島根原子力発電所 2号炉 有毒ガス防護について (コメント回答)

令和 2 年 2 月
中国電力株式会社

審査会合での指摘事項

表1-1 固体または揮発性の乏しい物質の抽出結果

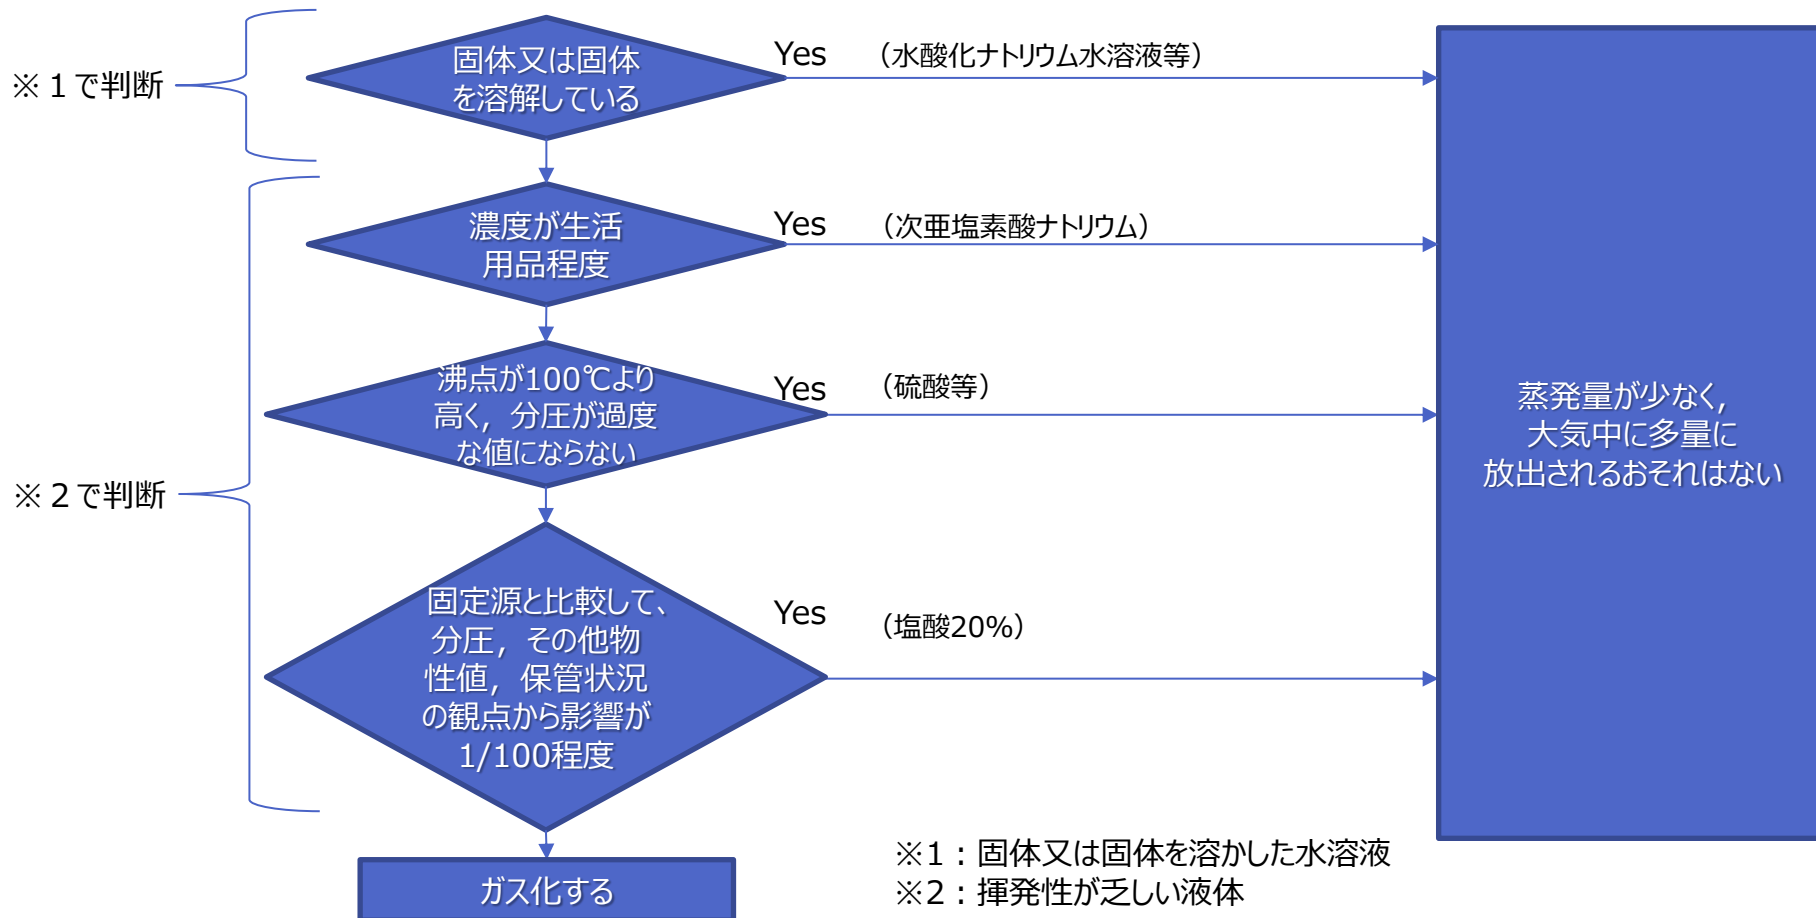
■ 指摘事項（第806回審査会合 令和元年12月5日）

- ・ ガス化するかの判断が定量的に説明できるものについてはその妥当性も含めて説明すること。

固体又は揮発性の乏しい液体は、蒸発量が少ないことから、気体状の有毒化学物質が大気中に多量に放出されることはないとしている。該当する物質については以下のフローに基づき抽出している。抽出結果を表1-1に記載する。

図 有毒化学物質の抽出フロー

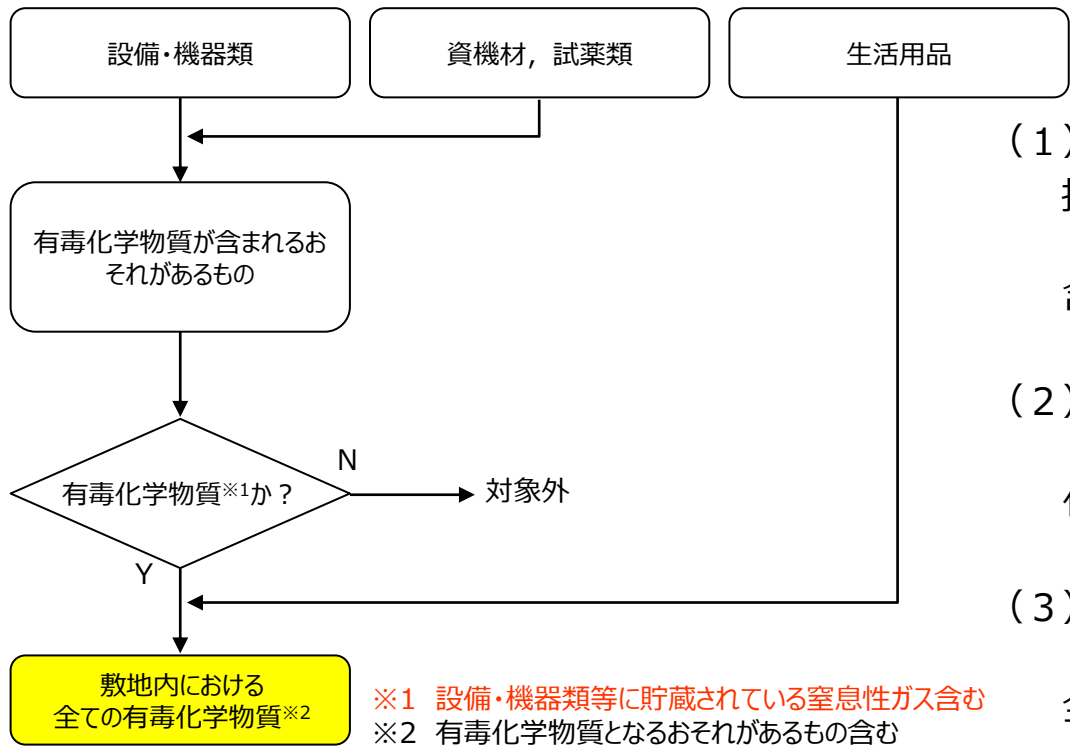
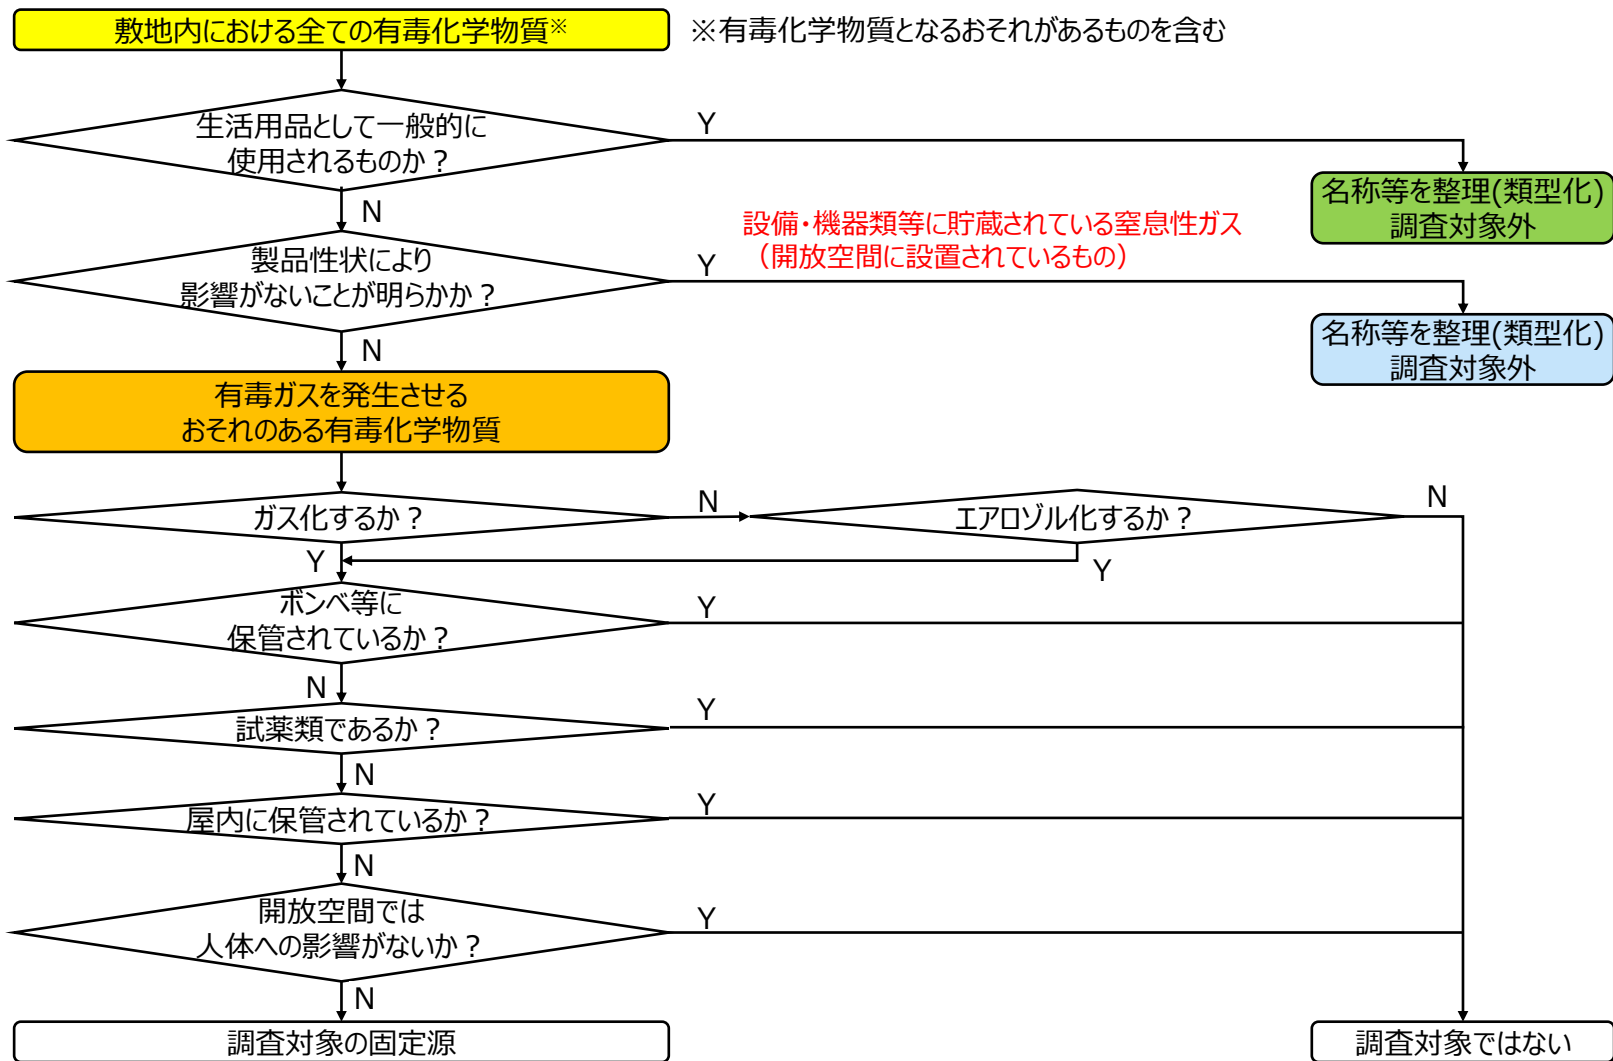
■ 指摘事項 (第806回審査会合 令和元年12月5日)

- ・窒素, 水素等の物質は有毒化学物質ではないとして, 固定源及び可動源の調査対象から除外しているが, ICSC等によるデータも踏まえて説明すること。

窒素及び水素は、第3-1表のとおりICSC及びGHSのデータベースにおいて、いずれも急性毒性に関する記載はなく、ICSCの吸入の危険性において、“窒息”の記載はあるが、閉ざされた場所に限定されるため、開放空間において設備・機器類等に貯蔵されている窒息性ガスは固定源及び可動源の対象外とする。

固定源及び可動源の調査では、ガイド3. 1のとおり、敷地内に保管、輸送される全ての有毒化学物質を調査対象とする必要があることから、以下のフローにより、調査を行い島根原子力電所内で使用される全ての有毒化学物質を抽出した。

- (1) 有毒化学物質を含むおそれがある化学物質の抽出
設備・機器類、資機材、試薬類、生活用品毎に含まれる化学物質を抽出
- (2) 有毒化学物質との照合
設備・機器類、資機材、試薬類について、有毒化学物質か否か判定
- (3) 抽出した有毒化学物質のリスト化
(1)、(2)をとりまとめ、発電所で使用する全ての有毒化学物質としてリスト化
